1.용량 평가 결과는 생산후 현장설치까지 기간등을 감안하면 방전시간이 다소 낮게 나온 것으로 추정되며 만충전 이루어지면 용량에 이상이 없을 것으로 판단됩니다.

2.방전 평가 기준 검토

1. VGS-250 의 경우 아래의 방전 특성 그래프 및 셀별 잔존용량을 바탕으로 해당 Battery가 90% 이상의 성능을 보이고 있음을 확인할 수 있습니다

VGS-250(충전기반) 방전시험결과-기준미달 셀 내역 (총31셀)

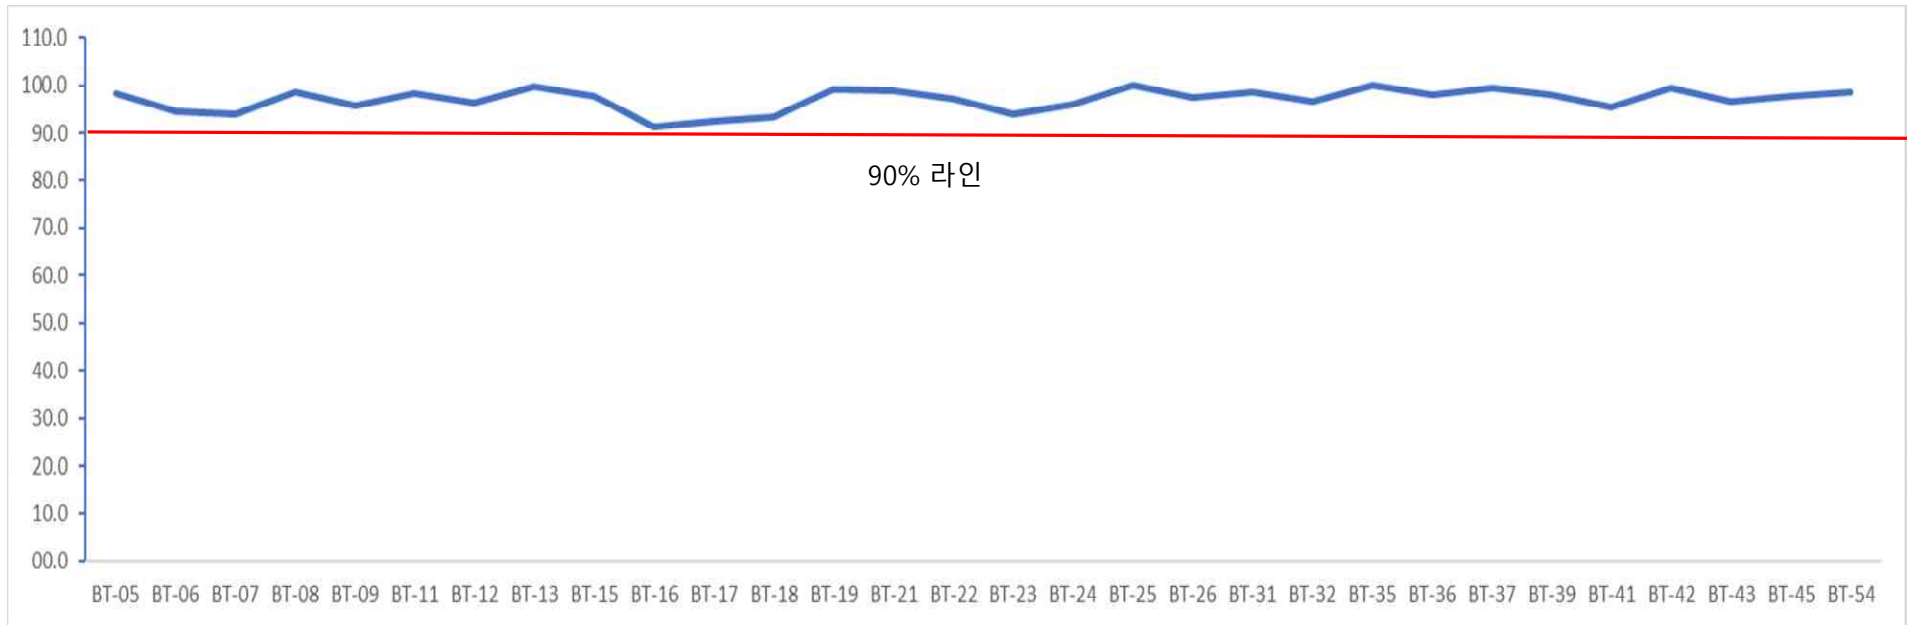
기준미달 31셀 중 최저 16번(91.2%), 최고 35번(99.9%) 로 모두 90% 이상의 용량을 보이고 있습니다. 충전전압이 현재 약간 낮은 상태이고 충전전압을 122.6V로 설정하여 운영하면 용량은 좋아질 것으로 판단됩니다.

- 또한, 현재 충전 전압 (118V) 이 낮은 것으로 보이며, 충전 전압을 $2.23V \times 55 \text{ cell} = 122.6V$ 정도로 올려 세팅 예정입니다.

VGS-1500(UPS) 방전시험결과

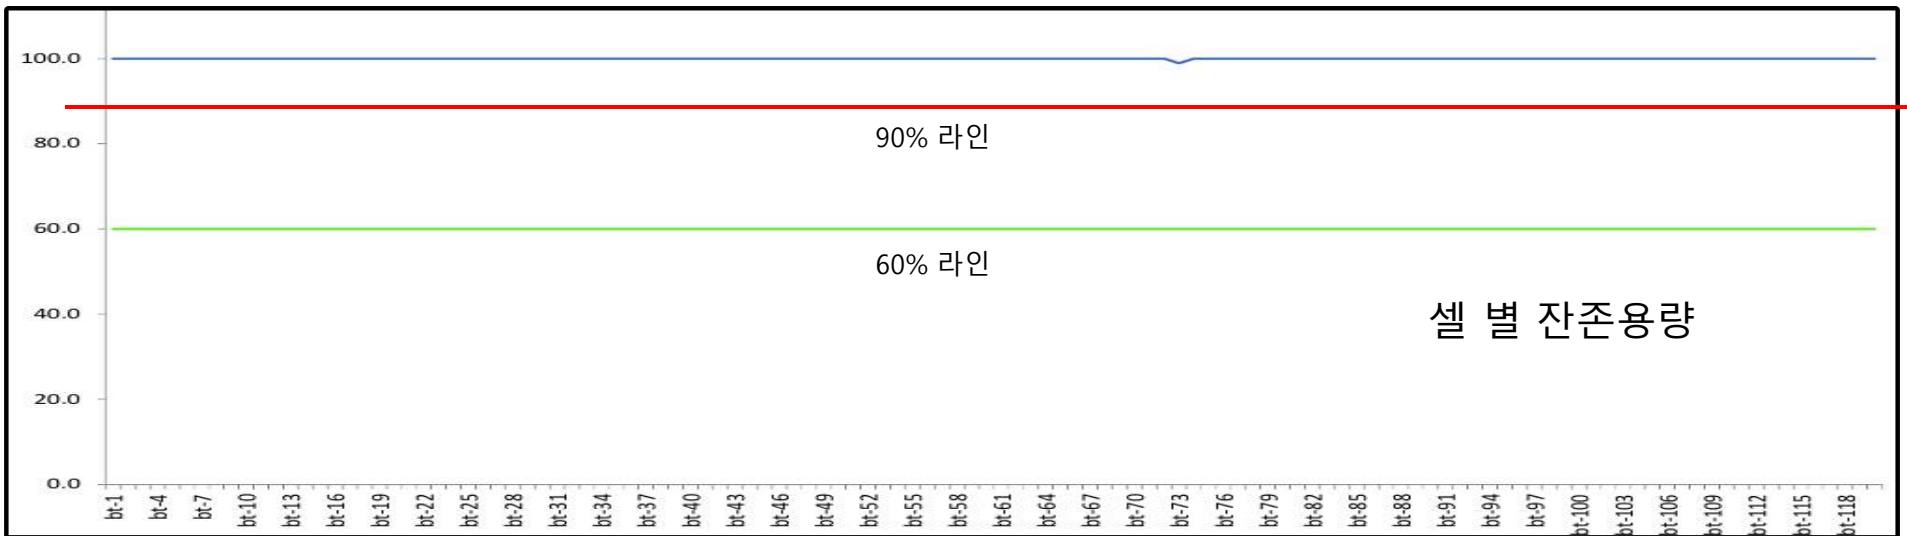
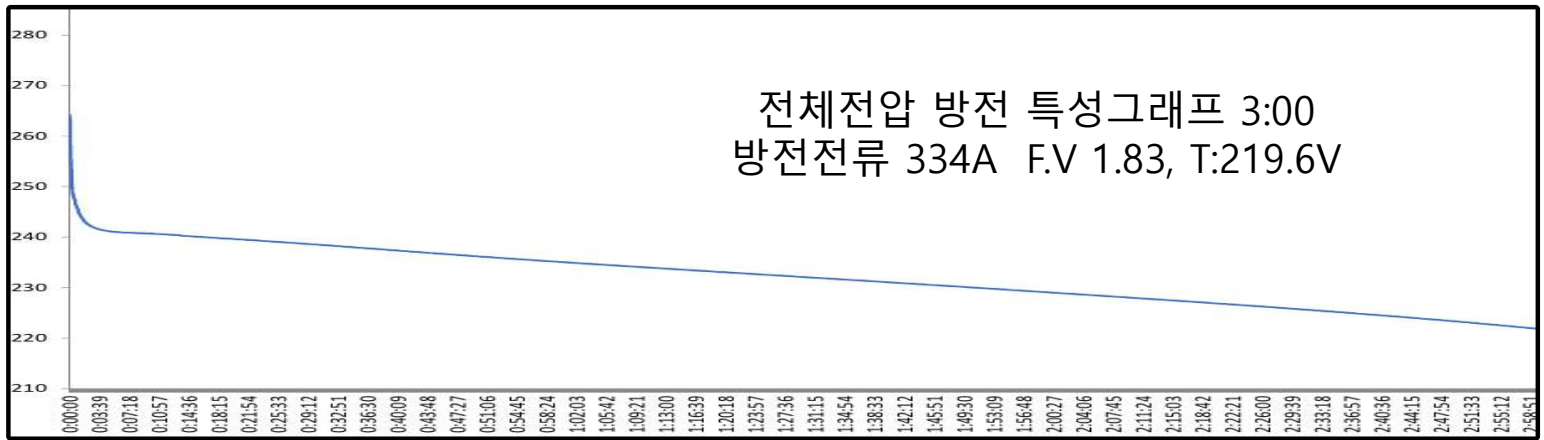
2. VGS-1500 의 경우도 아래의 방전 특성 그래프 및 셀별 잔존용량을 바탕으로 해당 Battery가 90% 이상의 성능을 보이고 있음을 확인할 수 있습니다.

3.추가적으로 이전 1차 방전 시험때의 결과와 2차 방전 시험때의 결과를 비교하였을 때, 2차 방전 시험에서 Battery 의 성능이 점차 좋아지고 있음을 확인할수 있습니다.

1차방전시험시의 17번 과 2차 방전시험시의 17번을 비교하면 점차 좋아지고 있음을 알 수 있음방 전조건 :
